### III. OTRAS DISPOSICIONES

**15005** *Resolución de 13 de septiembre de 2010, de la Secretaría de Estado de Cambio Climático, por la que se formula declaración de impacto ambiental del proyecto conjunto zona Marismas Occidental (Marismas B-1), Huelva.*

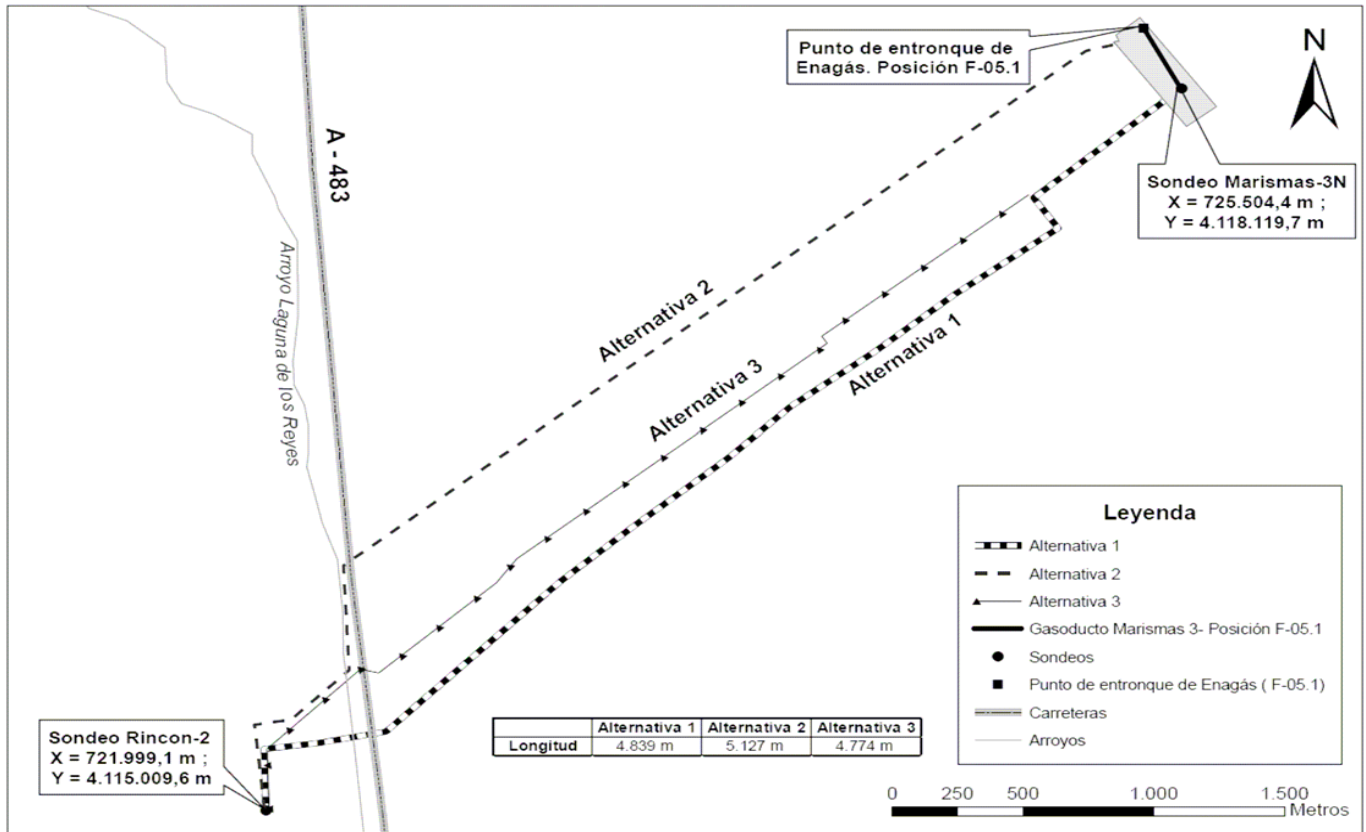
En cuanto a las posibles opciones de trazado de gasoductos, en la documentación inicial se plantearon 3 alternativas respecto al trazado de conexión Rincón 2-Marismas 3NE. Posteriormente el EsIA, una vez considerado el resultado de las respuestas a las consultas previas, contempla 4 alternativas respecto al trazado del dicho gasoducto incluyendo la alternativa 0 o de no actuación. Ésta última consiste en la no realización del proyecto eliminando la posibilidad de identificar nuevos yacimientos de gas, la extracción del gas existente en dichos yacimientos y disponer de almacenamientos para asegurar el suministro energético español. A continuación se incluye un gráfico en el que se recoge un esquema de las alternativas de trazado planteadas:

El promotor realiza un análisis de los aspectos ambientales, funcionales, económicos y técnicos de las alternativas seleccionadas. Desde el punto de vista ambiental los criterios adoptados para el estudio de las alternativas son los posibles impactos de éstas sobre la calidad del aire, edafología, hidrología, vegetación, fauna, paisaje, espacios protegidos, patrimonio cultural y medio socioeconómico.

Tras el análisis de alternativas, se descartan en un primer momento la alternativa 0, al no realizar un aprovechamiento de las ventajas que conlleva el proyecto para la socioeconomía nacional; la alternativa 2 también es descartada ya que presenta el trazado de mayor longitud, el cruce con el arroyo de Laguna de los Reyes se produce en una zona más sensible, por los valores ambientales asociados al mismo, y porque el camino por el que circula presenta un gran intensidad de tráfico. Posteriormente se descarta la Alternativa 3 (este es el trazado del actual gasoducto en servicio) ya que, a pesar de tener menor longitud no aprovecha ningún camino atravesando el interior de parcelas productivas e invernaderos, ocasionando un gran impacto sobre el medio socioeconómico. Finalmente, el promotor concluye que la alternativa óptima para el trazado del gasoducto de conexión Rincón 2-Marismas 3NE se corresponde con la alternativa 1 ya que discurre por el interior de un camino existente, minimizando de esta manera los impactos sobre el tejido agrícola de la zona.

La alternativa que propone esta declaración de impacto ambiental recoge la propuesta planteada por el promotor, y apoyada por la Consejería de Medio Ambiente de la Junta de Andalucía, en la que se modifica puntualmente el trazado de la alternativa 1 evitando la afección a la laguna estacional situada en la margen derecha del Arroyo de la Laguna de los Reyes.
